## VYSVĚTLENÍ ZADÁVACÍ DOKUMENTACE č. 4

Veřejná zakázka: „Rekonstrukce komunikací v oblasti Toužimská – Novákovo náměstí“

Zadavatel VZ: Městská část Praha 19  
Semilská 43/1, 197 00 Praha 9 - Kbely

Vzorový příčný řez D.1.2.2.:

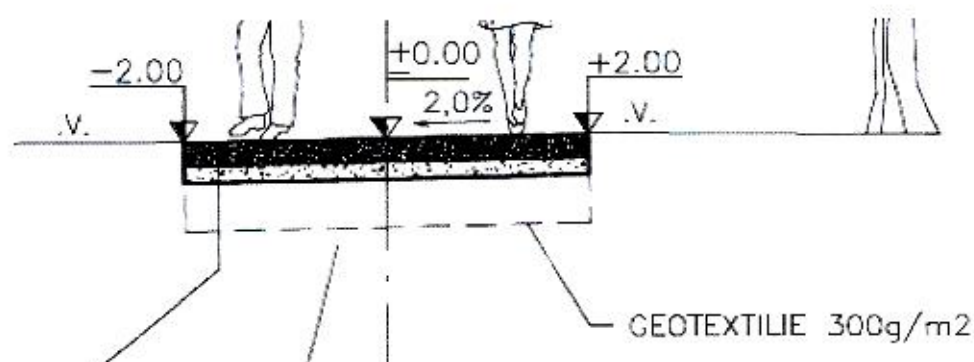
Dotaz zní:  
U položky č.74 ze stavebního objektu SO 100 komunikace je rozpor mezi pevností uvedenou ve výkazu výměr a pevností uvedenou ve výkresu D.1.2.2.. Ve výkazu výměr je uvedena podélná / příčná pevnost 300/300 kN/m a ve zmíněném výkresu je pak uvedena pevnost 300 g/m<sup>2</sup>. Ptáme se zadavatele, zda-li je možné určit, které z výše uvedených hodnot je platná. Několik dodavatelů nám již uvádělo, že geotextílii s pevností 300/300 kN/m vůbec nevyrobí a tudíž nám ji nemohou zajistit ani ocenit.

Zadavatel k výše uvedenému dotazu sděluje, že platí označení geotextilie, která je uvedena ve výkazu výměr pod položkou č. 74 K 919726226.
